Décembre 2021

# Compléments à l'étude d'incidences « Métro Nord »

## Station Colignon

Figure 1 : Doublément des ascenseurs entre la surface et les quais du métro

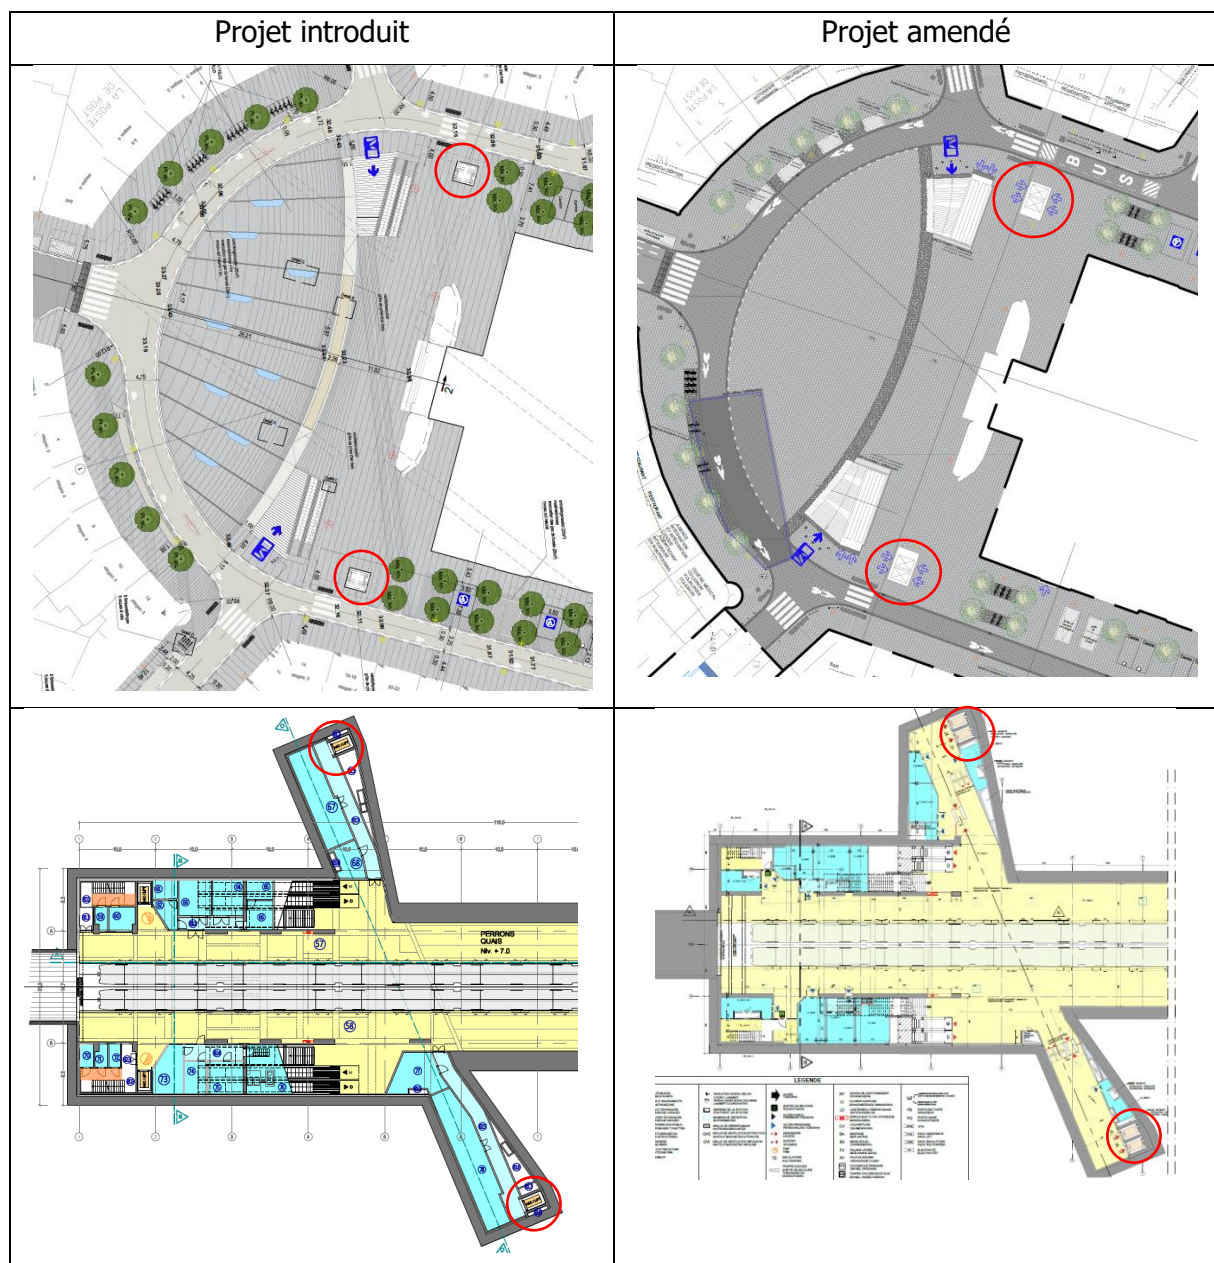
Le projet amendé prévoit la réalisation de deux doubles ascenseurs en lieu et place d'un seul ascenseur par accès dans le cadre du projet introduit. Cela permettra d'offrir une garantie supplémentaire au PMR d'accès à la station en cas de problème technique sur l'un des deux ascenseurs. De plus, contrairement au projet introduit qui imposait un changement d'ascenseur au sein de la station pour rejoindre les quais de métros et donc une rupture de charge occasionnant une perte de temps, le projet amendé prévoit la réalisation d'ascenseurs reliant directement la surface aux quais. Cette modification permettra une accessibilité plus directe et un important gain de temps pour les usagers PMR de la station.

**Figure 2 : Suppression du banc/gaine de désenfumage au niveau central de la place**

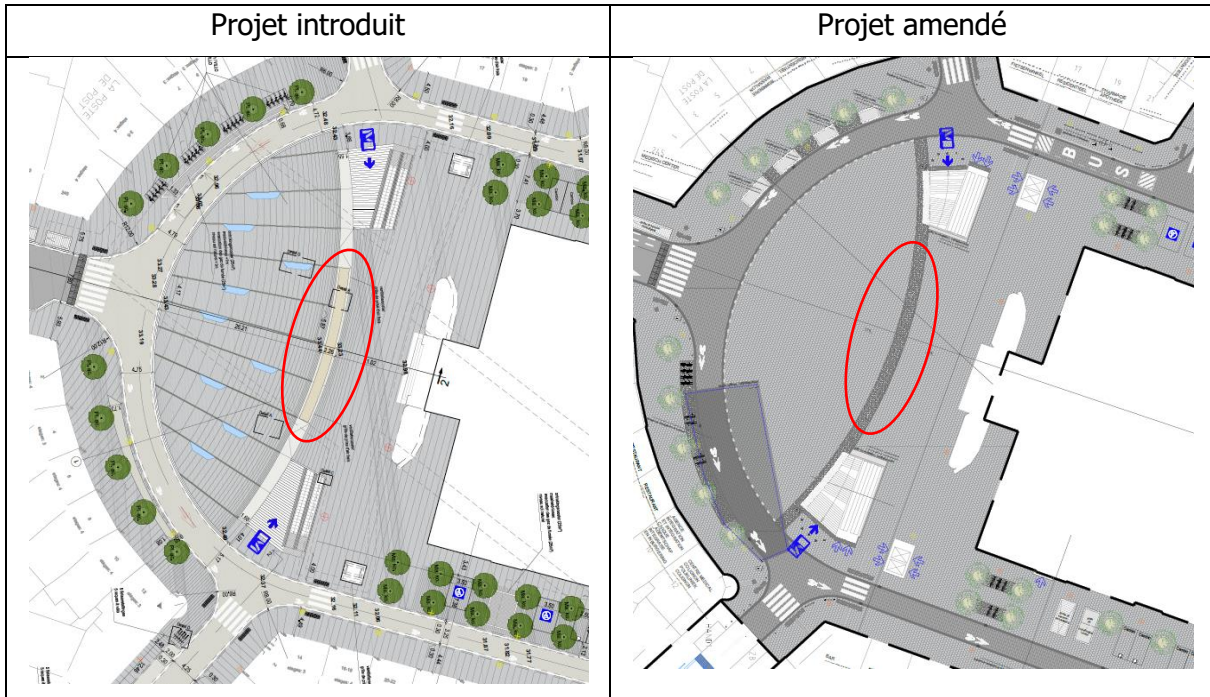
Le projet amendé prévoit également la suppression de l'obstacle piétonnier que constituait la gaine de désenfumage au centre de la place entre les deux édifices. La circulation des piétons et PMR sur la place en sera facilitée.

**Figure 3 : Déplacement de la gaine de désenfumage située au droit de l'accès latérale à la maison communale**

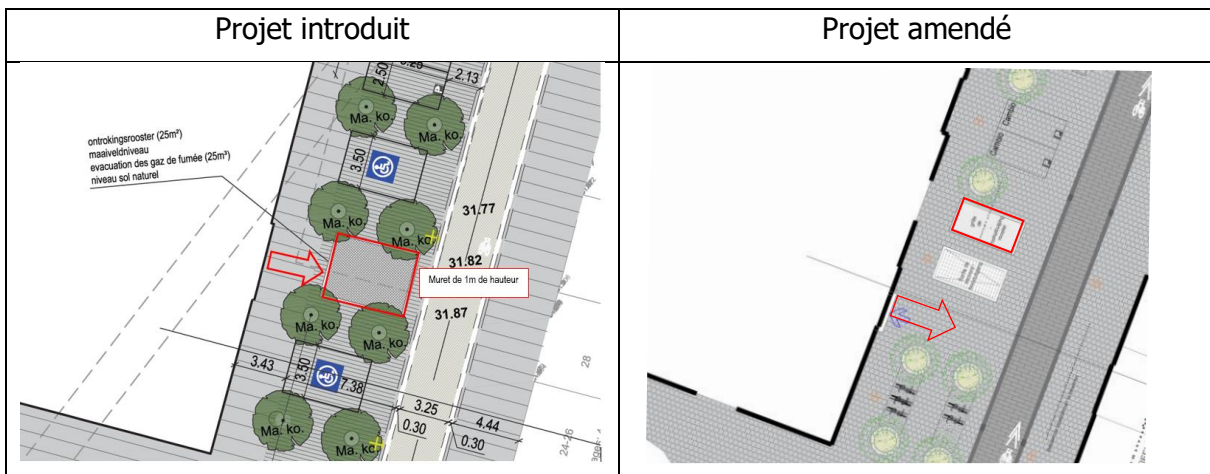
Le projet amendé prévoit le déplacement de la sortie de désenfumage avec un muret d'1m de haut qui était prévue dans le cadre du projet introduit au droit de l'accès secondaire de l'hôtel communal. En effet, l'un des objectifs du masterplan de l'hôtel communal est la remise en service des entrées latérales de la maison communale afin d'optimiser les flux de personnes. Le projet amendé améliore dans la circulation des piétons en lien avec les futurs accès de la maison communale.

**Figure 4 : Impact de la réduction de la zone d'intervention sur la cohérence des aménagements piétons**

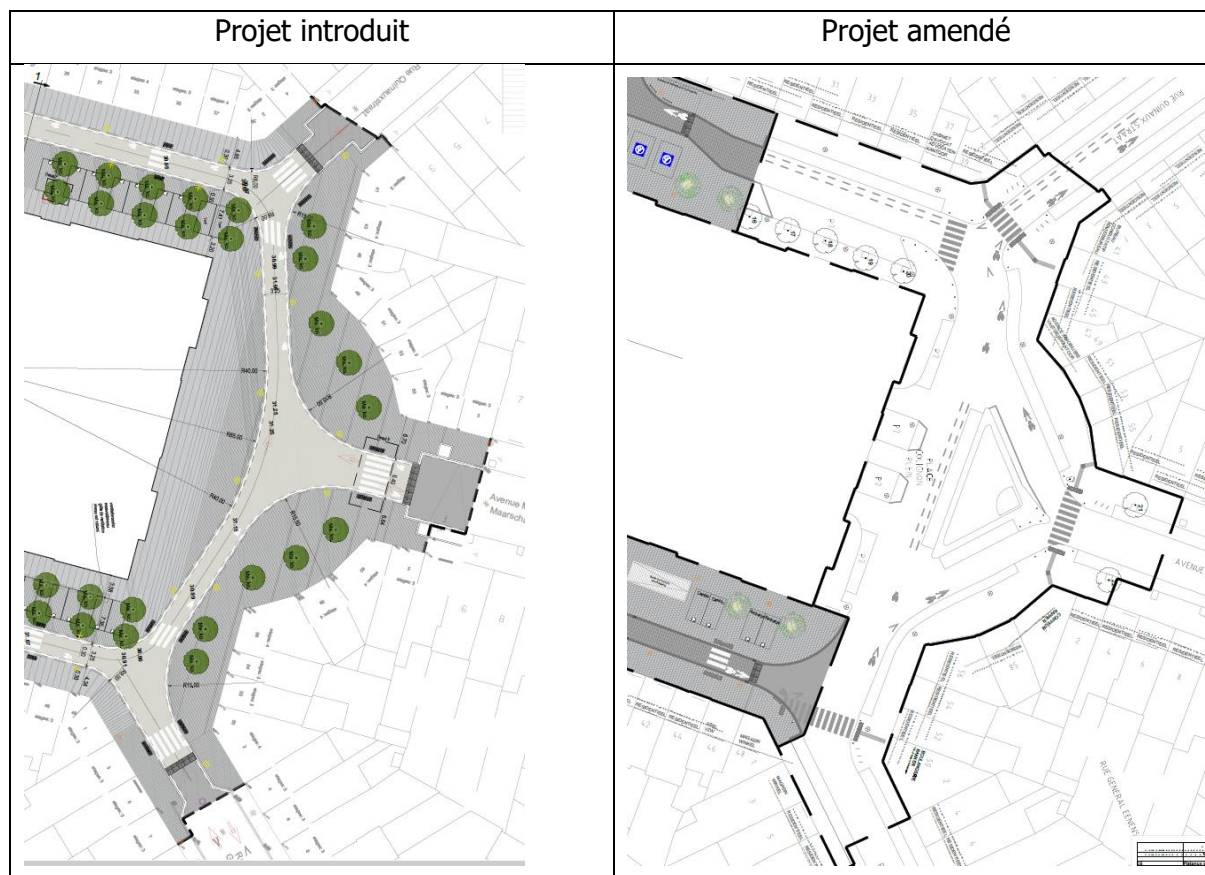
Le périmètre d'intervention du projet amendé est fortement réduit par rapport au projet introduit et ne reprend pas en compte notamment la rue Verwée et l'arrière de la maison communale. Dans le projet introduit, la rue Verwée était entièrement comprise dans le périmètre d'intervention et était également réaménagée. Cet aménagement est en accord avec le contrat de quartier Pogge qui annonce que « la rue a vocation à devenir une rue privilégiant les mobilités douces avec l'arrivée du métro ». Le trottoir du côté de l'entrée de l'école était élargi avec la suppression du stationnement automobile. Des places de stationnement vélo supplémentaires étaient prévues dans la rue. Cet aménagement de la rue permettait une meilleure connexion depuis la place Pogge et renforçait l'espace dédié aux modes actifs entre les deux places. Le périmètre amendé ne prévoit plus le réaménagement de cette rue et n'améliorera donc pas la circulation des modes actifs et la liaison entre les arrêts de trams/bus et la station de métro. Toutefois, le demandeur spécifie que cette rue est actuellement reprise dans les travaux de la place Pogge.

Cette réduction de la zone d'intervention aura également un impact pour les modes actifs à l'arrière de la maison communale. En effet, si le projet introduit prévoyait une rationalisation de la circulation automobile afin d'accroître l'espace pour les modes actifs avec de larges espaces piétonniers, le projet amendé ne modifie pas la situation existante et réduit donc la qualité des espaces piétons par rapport au projet introduit. Certains passages piétons ne sont pas présents en situation existante et le projet introduit les prévoyait notamment sur le trottoir côté « maison communal ». Outre ces éléments, là où le projet introduit par sa zone d'intervention permettait d'assurer une continuité dans les aménagements et matériaux utilisés pour les aménagements publics sur l'ensemble de la « place colignon », le projet amendé en limitant la zone d'intervention ne le permet plus/pas.

**Figure 5 : Impact de la réduction de la zone d'intervention sur la cohérence des aménagements cyclistes**

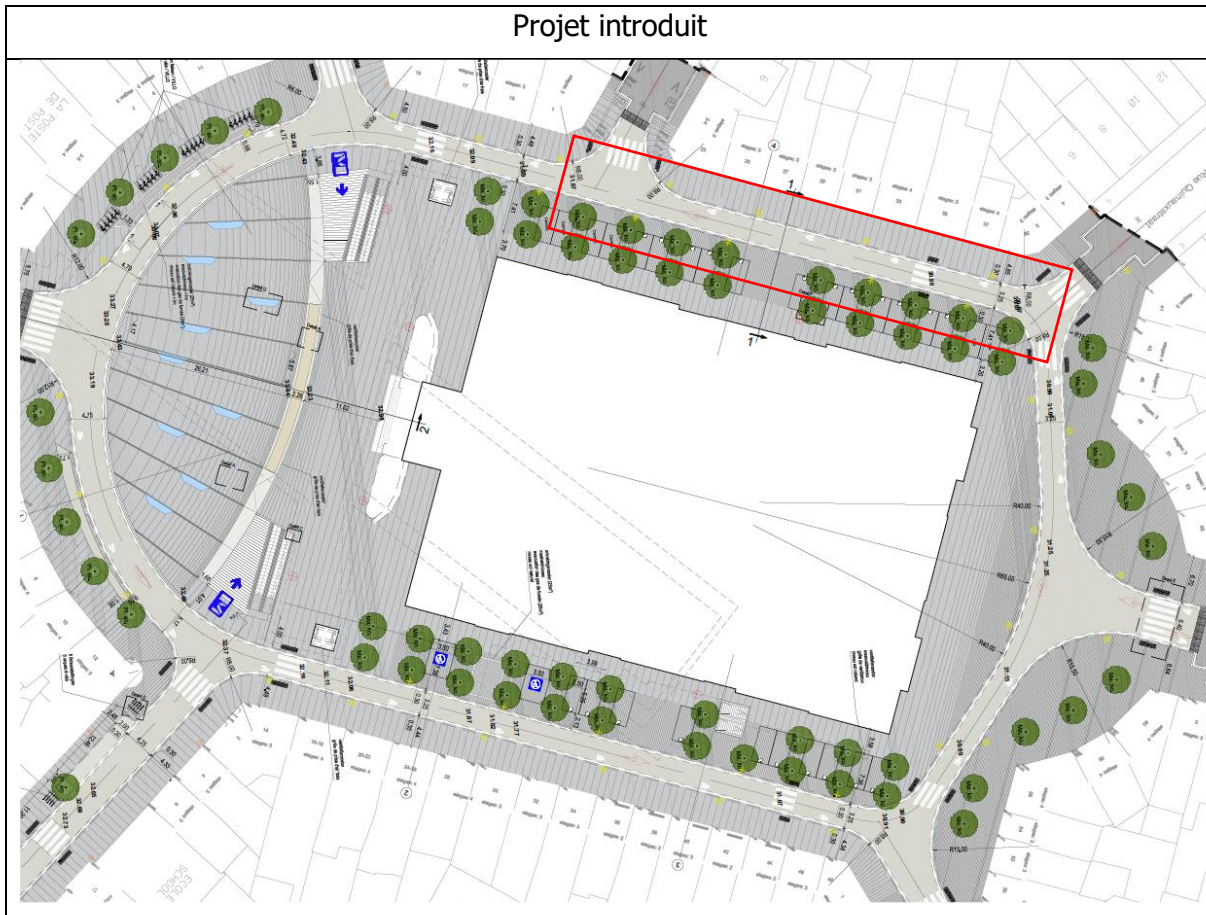
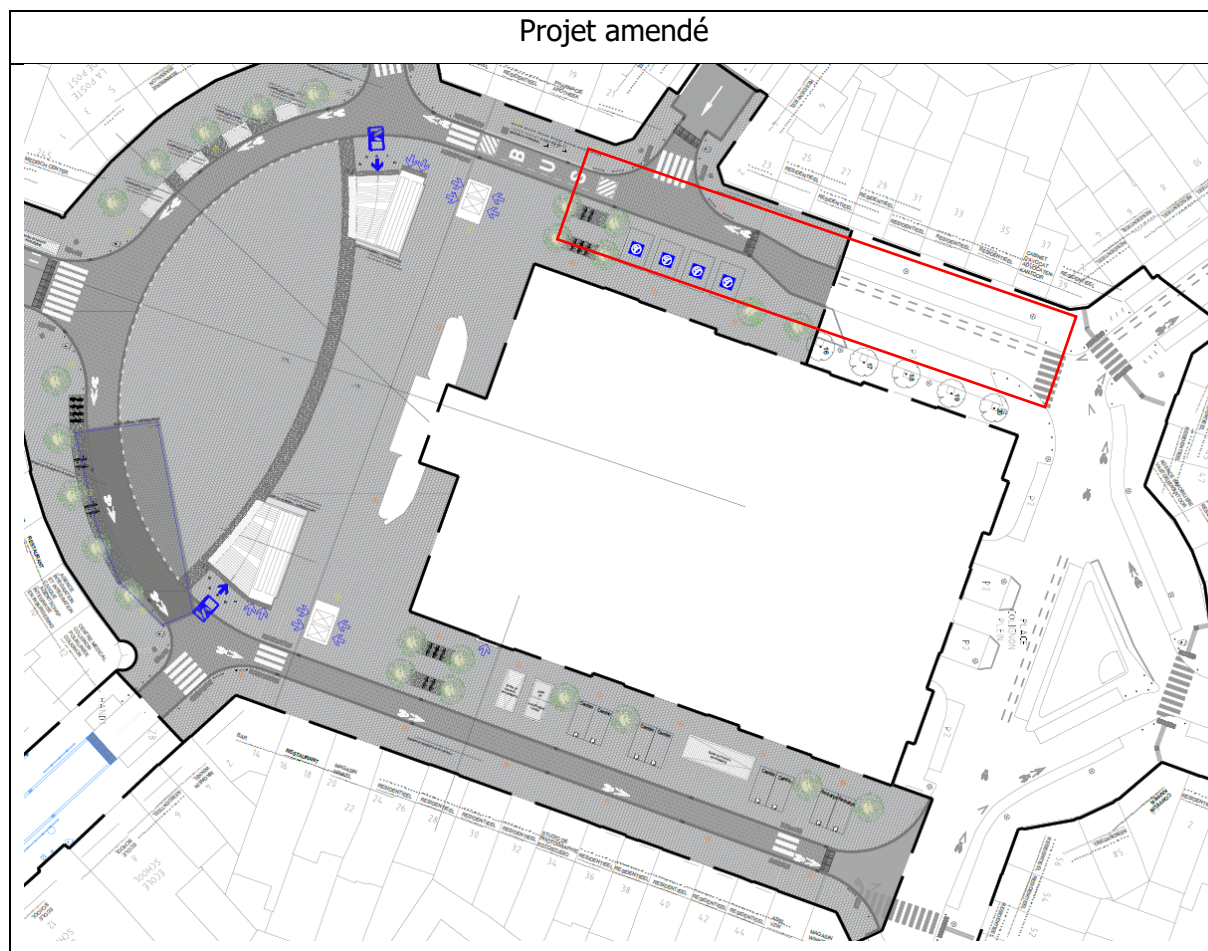
Cette continuité et cohérence d'aménagements sera également contrainte pour les cyclistes. Le projet introduit prévoyait une gestion des cyclistes sous forme de « chevron » autour de l'hôtel communal alors que le projet amendé ne modifiera les aménagements que sur la partie avant de la place et engendrera une incohérence entre des pistes cyclables marquées en situation existante et des pistes identifiées sous forme de chevrons dans le cadre de la partie d'intervention du projet.

Figure 6 : Mise en place de l'arrêt de bus De Lijn côté ouest de la place

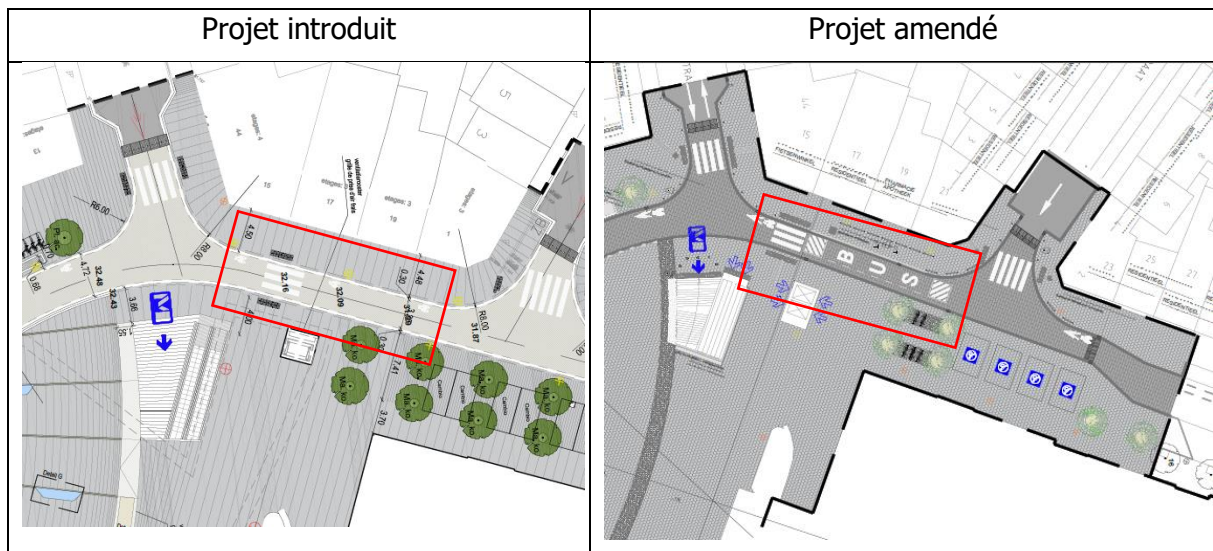
Outre l'amélioration d'accessibilité des PMR à la station prévue par le projet amendé via les doubles ascenseurs menant directement à chaque quai de métro, le projet amendé réintègre l'arrêt de bus De Lijn de la situation existante au sein du périmètre alors que le projet introduit ne le prévoyait pas.

Figure 7 : Sens de circulation sur la rue Verhas dans le projet introduit et amendé

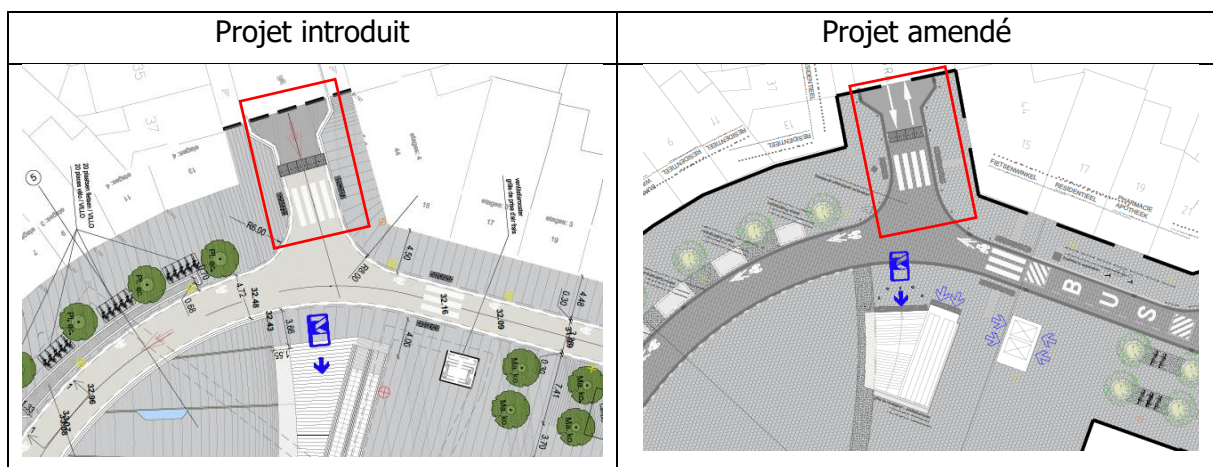
Certains plans du projet introduit mentionnent la rue Verhas en sens unique entrant sur la place. Dans cette configuration, le flux venant de la place et souhaitant rejoindre la rue Renkin devrait emprunter la rue Royale Sainte-Marie et la rue Rubens avant de rejoindre cette rue. Le projet amendé maintient le double sens existant et donc n'impactera pas la circulation automobile.

Figure 9 : Stationnement vélos en voirie dans le cadre du projet introduit et amendé

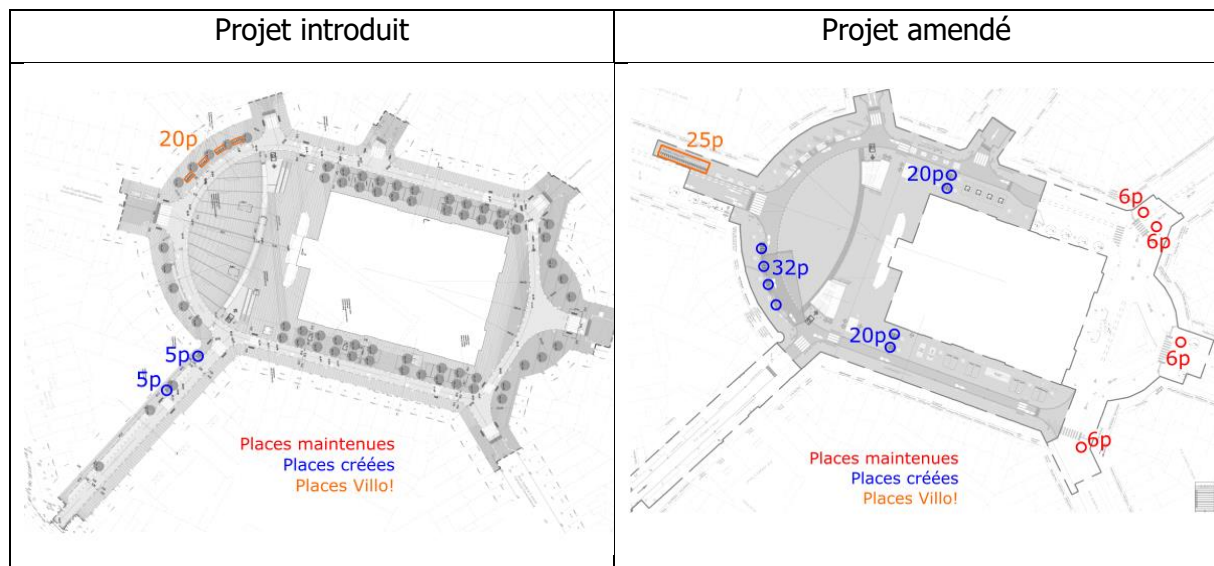
Dans le cadre du projet introduit, il était prévu la réalisation de 10 places de stationnements vélos en arceaux et 20 places de stationnement Villo ! Le projet amendé prévoit la réalisation de 36 arceaux soit 72 places de stationnement vélos en voirie. Il prévoit également le maintien de 12 arceaux côté arrière de la maison communale, soit 24 places vélos en voirie ainsi que la poche de stationnement Villo de 25 places.

Le projet amendé prévoit/maintient donc un total de 74 places supplémentaires de vélos en voirie par rapport au projet et de 5 places villo ! supplémentaires. Le projet amendé aura donc une incidence positive sur le stationnement vélos par rapport au projet introduit.
